ANEJO N° 20: COORDINACIÓN CON OTROS ORGANISMOS Y SERVICIOS

Asunto: POSIBLES AFECCIONES DEL TRAZADO DE LA PROPUESTA DE "ACONDICIONAMIENTO DE LA INTERSECCIÓN DE LA CTRA N-435, CON LA EX105 (P.K.33,800); SOBRE EL PLANEAMIENTO MUNICIPAL.

Expediente: 33-BA-3160

ANEXO PLANO CARRETERA

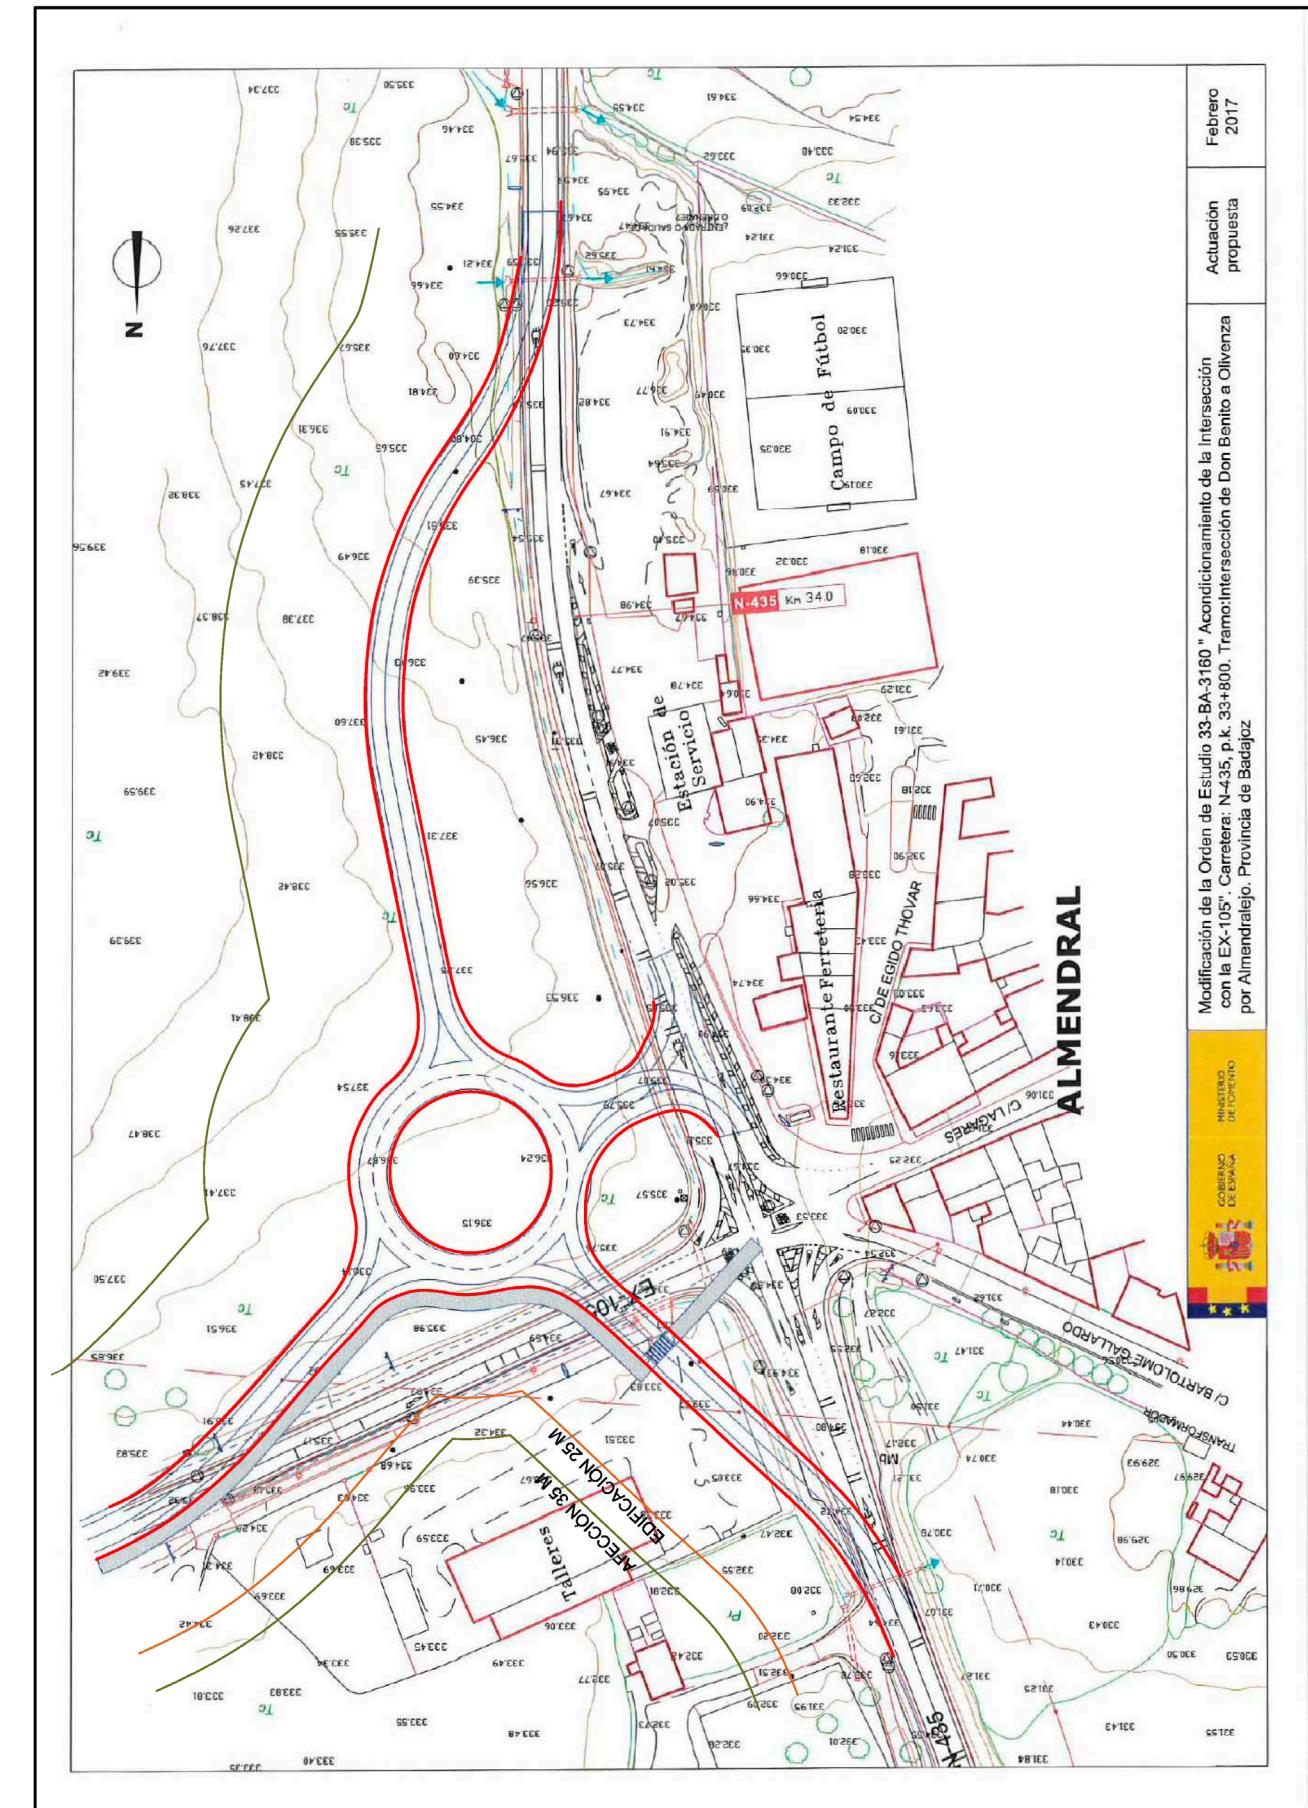
Puede ser de interés el conocimiento de la parcela en esquina situada en el margen izquierdo de la carretera dirección Torre de Miguel Sesmero, ya que cuenta con actividad desde aproximadamente el año 1986 y cuyos datos son los siguientes:

CROQUIS SOLUCION VARIANTE ALMENDRAL N-435 PK 33+800.pdf

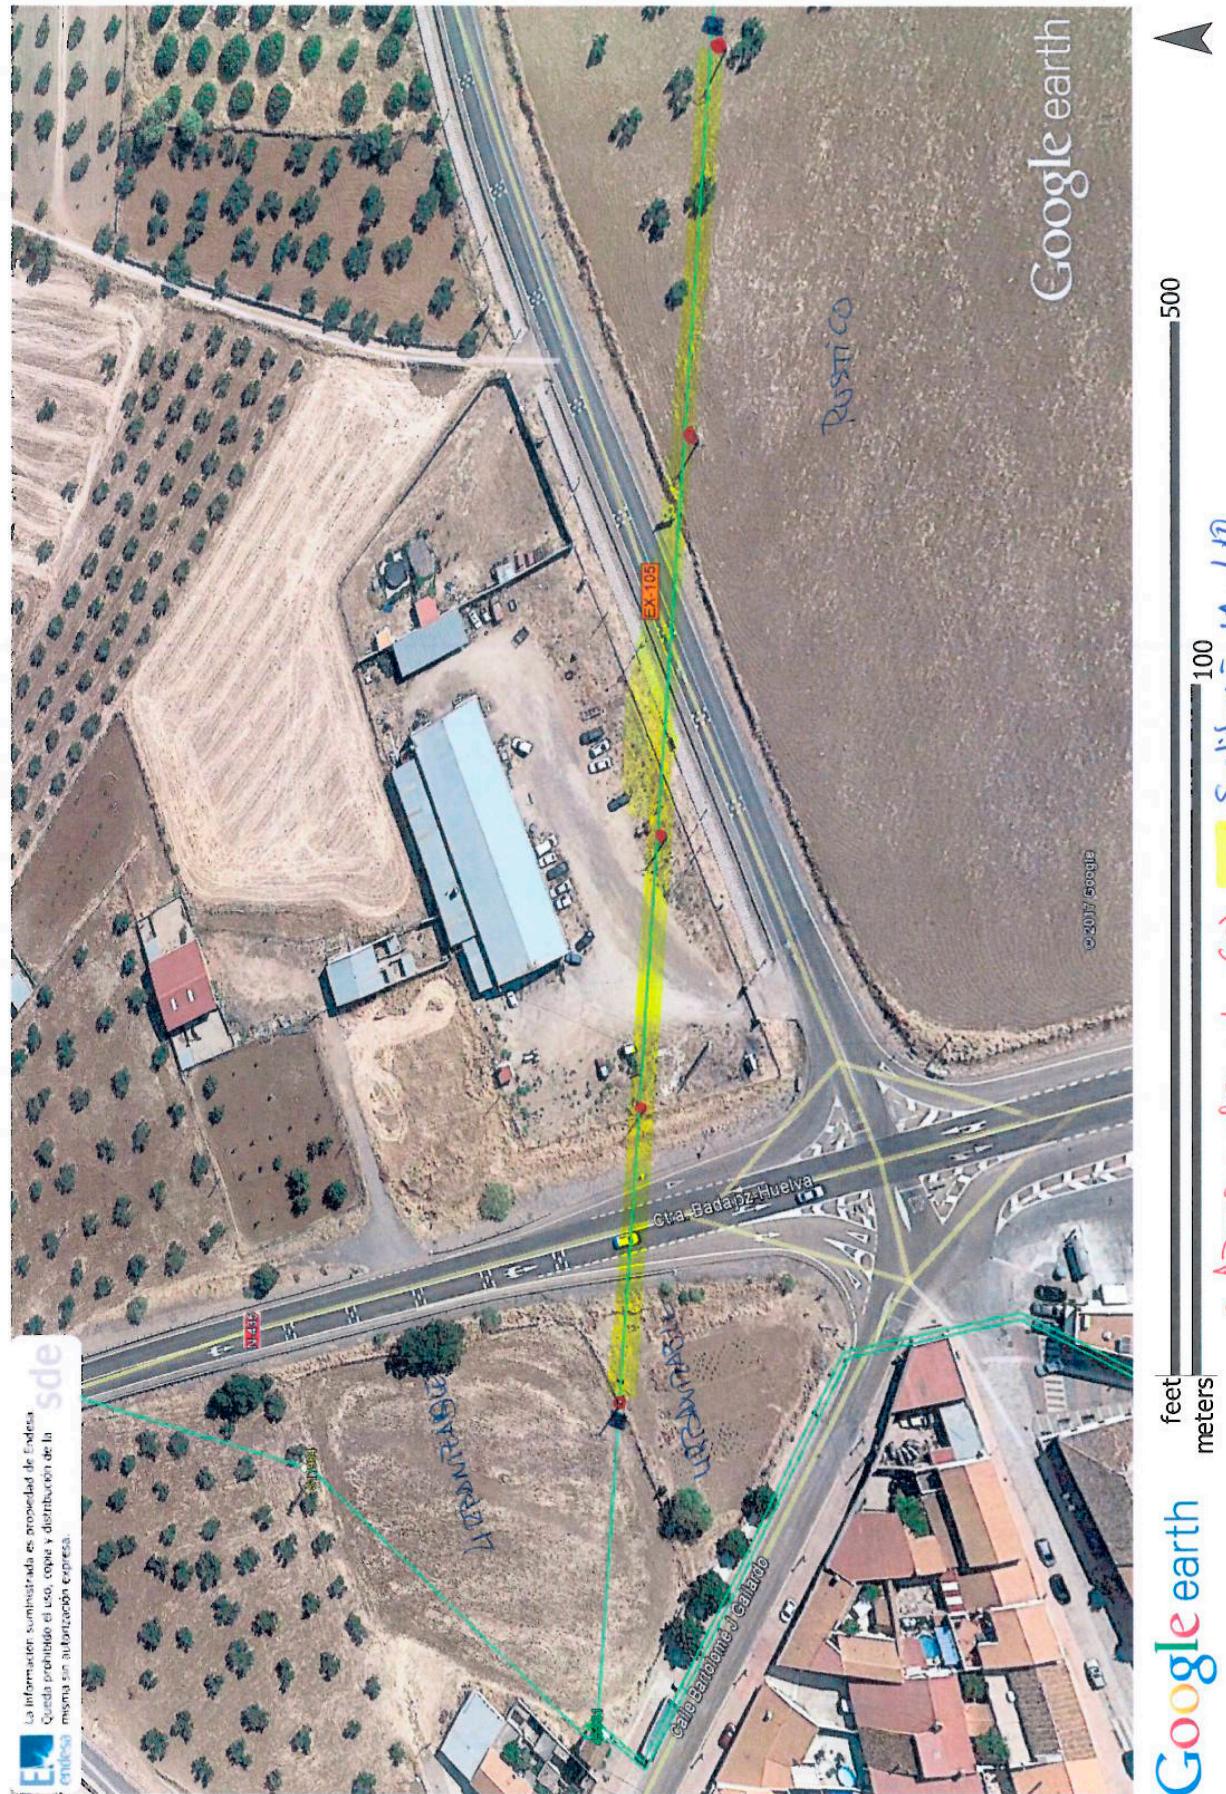
Según lo comentado, te adjunto croquis de la solución propuesta con el fin que nos podáis aportar el longitudinal y quedar finalizado el plano con el pleno dominio, servidumbres y ocupación temporal.

PLANO 20 .pdf

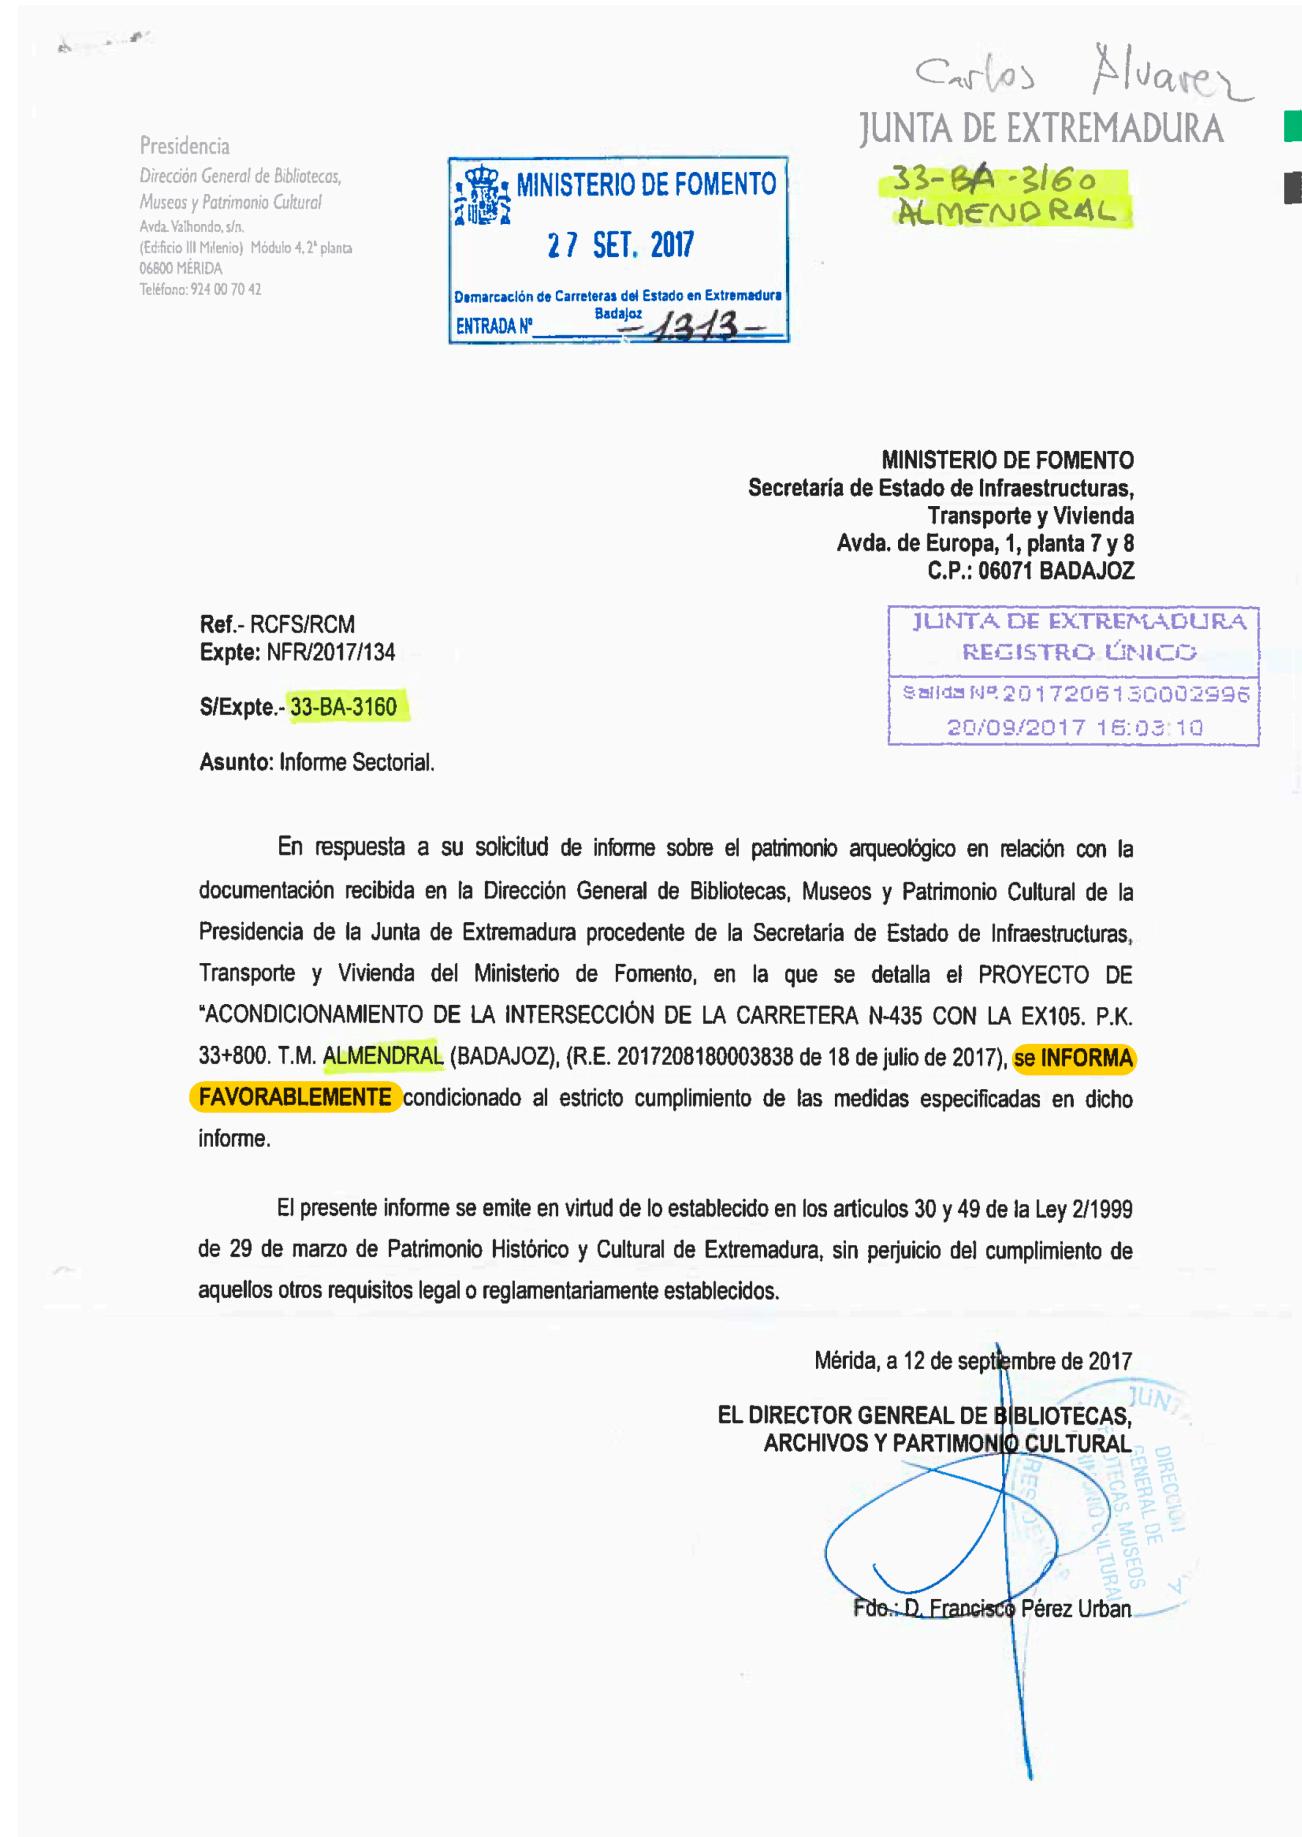
Buenos días os mando el plano y la valoración oficial de Almendral. La valoración está hecha con los precios actuales, la valoración definitiva se hará cuando se reciba la petición oficial para hacer la obra. La valoración total es de 130.005,82 € de los que el organismo oficial deberá pagar el 50% **65.002,91 €.**

En el plano las líneas azules son cables aéreos, y las rojas canalizados.
